**MODIFICACIÓ PUNTUAL DEL PLA D'ORDENACIÓ  
URBANÍSTICA MUNICIPAL DE SANTA MARIA DE  
CORCÓ, COM A CONSEQÜÈNCIA DE LA  
DETECCIÓ DE DIVERSES ERRADES, POSADES DE  
MANIFETS ARREL DE LA SEVA ENTRADA EN  
VIGOR**

**Ajuntament de Santa Maria de Corcó**

Serveis Tècnics Municipals

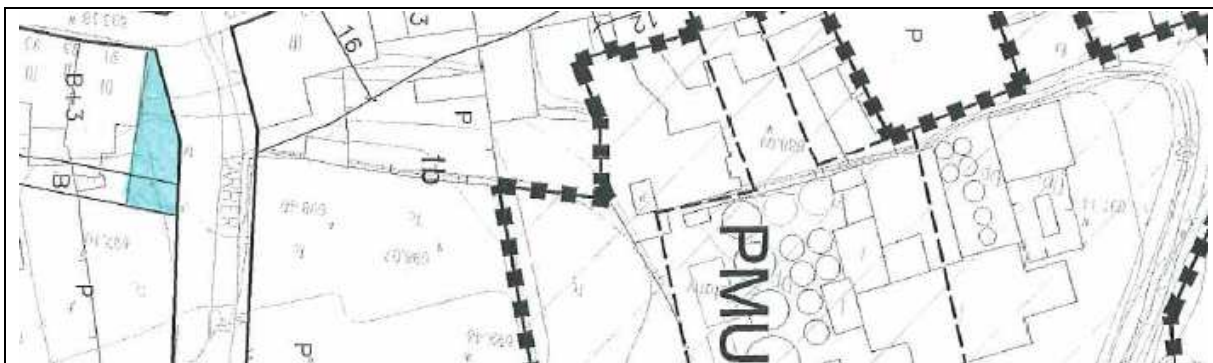
El nou POUM, defineix l'establiment d'un giratori amb emplaçament al vial apèndix del C/ Pedraforca, rebent a tal efecte la qualificació de Sòl Urbà – Sistema Viari (V), però que presenta diverses problemàtiques per a la seva execució:

En primer terme la topografia del terreny, tal i com és de veure en el plànol topogràfic adjunt, en el que s'assenyalen les pendents existents, fa desaconsellable, d'acord amb les prescripcions establertes per l'Arquitecte municipal, l'execució del giratori en el punt en que està previst pel POUM, com a conseqüència del fet que es crearà un talús de grans dimensions.

En segon terme el giratori, afectarà dos parcel·les existents, assenyalades amb la qualificació 3a, en el plànol de proposta d'ordenació alternativa, adjunt, que ja han estat edificades, afectant-se amb l'execució del citat giratori, el seu jardí i la valla de tanca del jardí. Existeix, a més a més en l'àmbit, una tercera parcel·la, que no queda afectada pel giratori, emplaçada al límit del vial, que no compleix amb els paràmetres d'ordenació pel que fa a la façana mínima, i en conseqüència no pot ser edificada.

És per aquest motiu, que en el citat plànol adjunt, l'Arquitecte municipal, proposa un giratori alternatiu, redimensionant-lo i reubicant-lo. Amb aquesta proposta alternativa, només s'afectarà la parcel·la, que es troba emplaçada al límit del vial, de tal manera que es respectaran els jardins preexistents de les altres dues parcel·les que abans quedaven afectades. El fet que tot el terreny afectat amb la qualificació sistema viari (V), per l'establiment del giratori, afecti una sola parcel·la, quedarà compensat pel fet, que amb el nou, emplaçament i disseny del giratori alternatiu, proposat per l'Arquitecte municipal, podrà donar lloc, a la configuració de fins a dues parcel·les, amb el compliment dels paràmetres de façana mínima per ser edificades. Les cessions afecten amb la nova

Finalment, cal posar de relleu, que la principal problemàtica que presenta el disseny alternatiu proposat, és que el giratori no complirà amb el mínim de 25 m. de diàmetre, que imposa pels giratoris la normativa aplicable en matèria de protecció d'incendis, si bé aquesta previsió restarà esmenada, per l'existència d'hidrant a menys de 70 m. de les façanes de les parcel·les.

La modificació proposada no afectarà el text de l'articulat de les normes urbanístiques del POUM, comportant només, la modificació dels plànols normatius que seguidament s'assenyalen en els que s'haurà d'eliminar el giratori del vial apèndix al C/ Pedraforca tal i com està dissenyat, reubicant-lo i redimensionant-lo, d'acord amb la proposta alternativa grafiada en el plànol de proposta d'ordenació alternativa, adjunt, elaborat per l'Arquitecte municipal.
